Radicado: **RE-03453-2025**

RESOLUCIÓN No.

POR MEDIO DE LA CUAL SE OTORGA UN PERMISO DE VERTIMIENTOS Y SE ADOPTAN OTRAS DETERMINACIONES.

Determinantes ambientales del predio. Fuente MapGIS 8.0 Cornare.

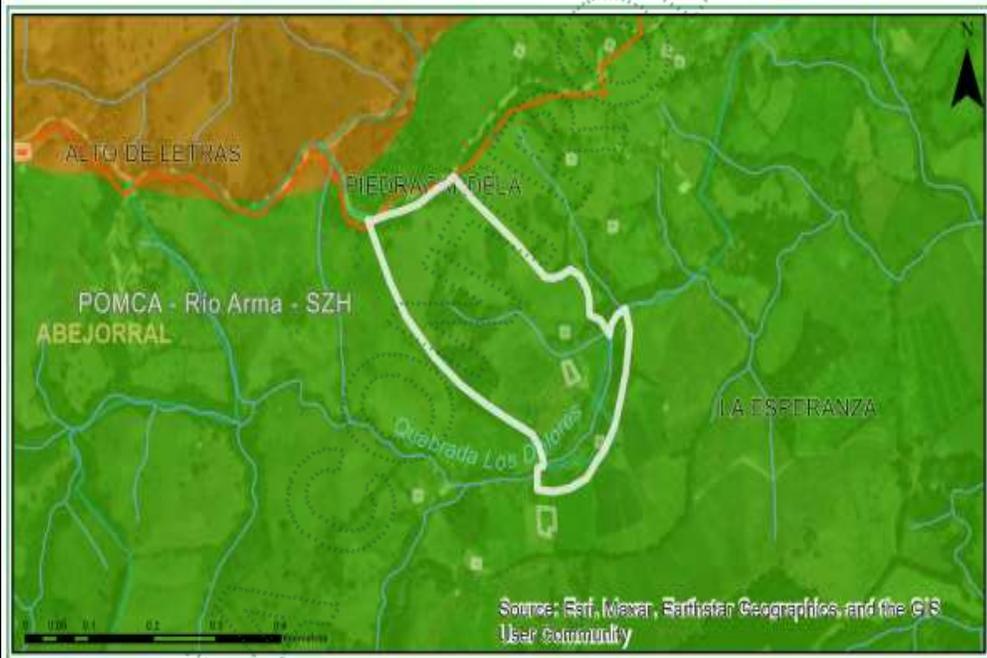
El predio de interés se encuentra 100% en Áreas de importancia ambiental lo que indica que se deberá garantizar una cobertura boscosa de por lo menos el 70% del predio, y el otro 30% podrán desarrollarse las actividades permitidas en el respectivo Plan de Ordenamiento Territorial (POT) del municipio, así como los lineamientos establecidos en los Acuerdos y Determinantes Ambientales de Cornare que apliquen. La densidad para vivienda campesina será la establecida en el POT y para la vivienda campestre será de tres (3) viviendas por hectárea.

Teniendo en cuenta las restricciones ambientales descritas en el certificado de uso de suelo y las determinantes ambientales de Cornare, en el predio **no se podrá ampliar el área sembrada que alcanza el 40% del predio**. Se deberá en el corto y mediano plazo implementar acciones para ajustar el área sembrada al **30% (2,36 has)** permitido en el POT y POMCA de Cornare como Uso restringido agrícola y pecuario bajo esquemas de producción sostenible (Resolución 02048 de 2022), ya que en el **70% (5,52 has)** del predio deberá garantizar una cobertura boscosa.

Teniendo en cuenta las restricciones ambientales descritas en el certificado de uso de suelo y las determinantes ambientales de Cornare, en el predio no se podrá ampliar el área sembrada que alcanza el **40% (3,2 has)** del predio. Se deberá en el corto y mediano plazo implementar acciones para ajustar el área sembrada al **30% (2,36 has)** permitido en el POT y POMCA de Cornare; y en el otro **70% (5,52 has)** del predio, se deberá garantizar una cobertura boscosa.

Plano Sistema de Tratamiento vista lateral y superior:

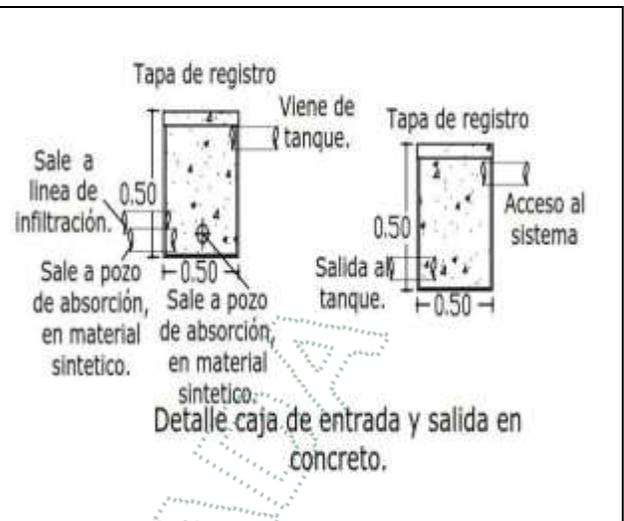
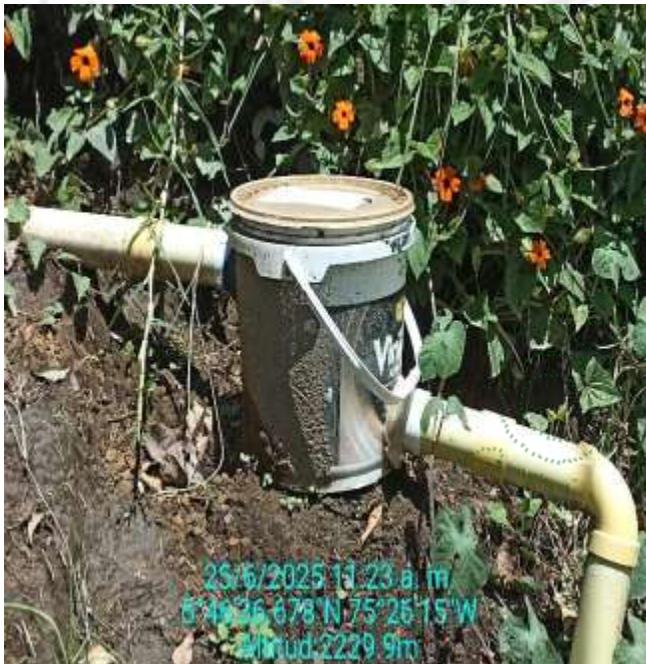
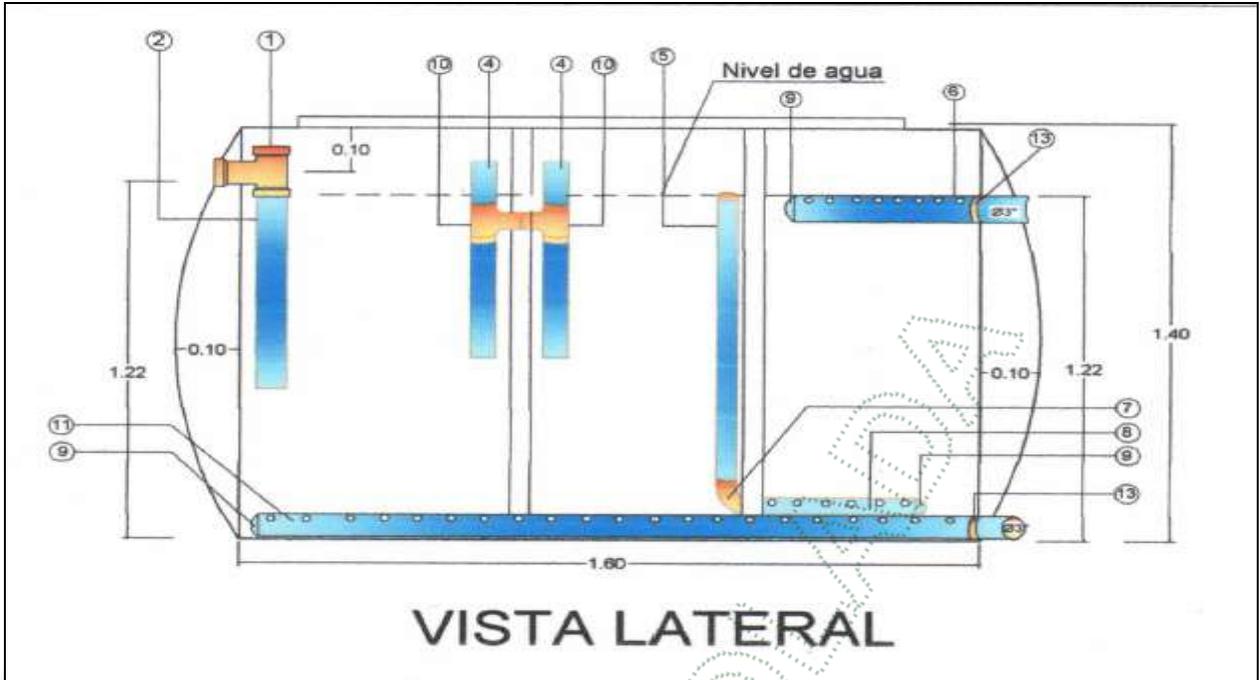
Nota aclaratoria: En la documentación presentada en la solicitud del permiso de vertimientos con radicado CE-10010-2025 del 06/06/2025, el usuario propuso un diseño en mampostería para realizar la caja de inspección del STARD, anexando el diseño y memorias de cálculo respectivas; pero pensando en la conservación de los recursos naturales y un economía para el proyecto, se instaló en la tubería de salida del efluente del STARD, una caneca plástica con tapa, con capacidad de 10 litros, la cual cumple las mismas funciones de la caja de inspección en mampostería propuesta inicialmente. Por tanto, se observó en campo que es más factible utilizar esta caja que instalar la de mampostería.

Plano Campo de Infiltración vista frontal y lateral:

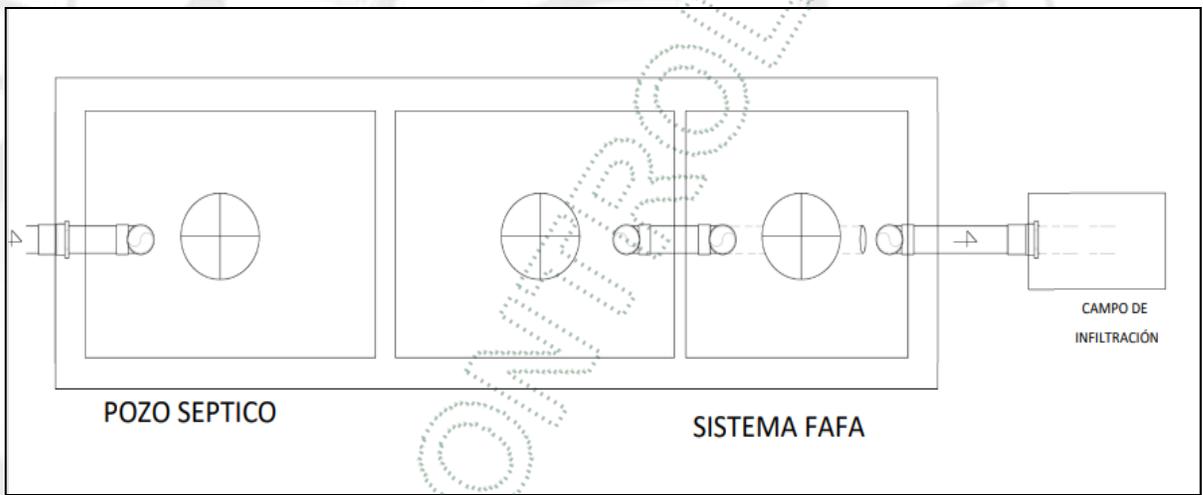
De acuerdo con la prueba de infiltración realizada, el punto de disposición del vertimiento presenta suelo franco, con porosidad rápida y velocidad de infiltración alta.

Parágrafo. El campo de infiltración propuesto para la descarga del efluente generado en los STARD, para la vivienda y baños así: 1 zanja de 12.62 metros de longitud por 0.75 metros de ancho, por 0.55 metros de profundidad. El sistema de infiltración está diseñado con tubería PVC sanitaria de 4” pulgadas, con perforaciones 7 mm de ancho por 4 cm de largo, con una distancia entre corte de 10 a cm a 16 cm, sobre una cama de gravilla y material de relleno de 55 cm de alto, con membrana permeable y tierra o grama en la parte superior.
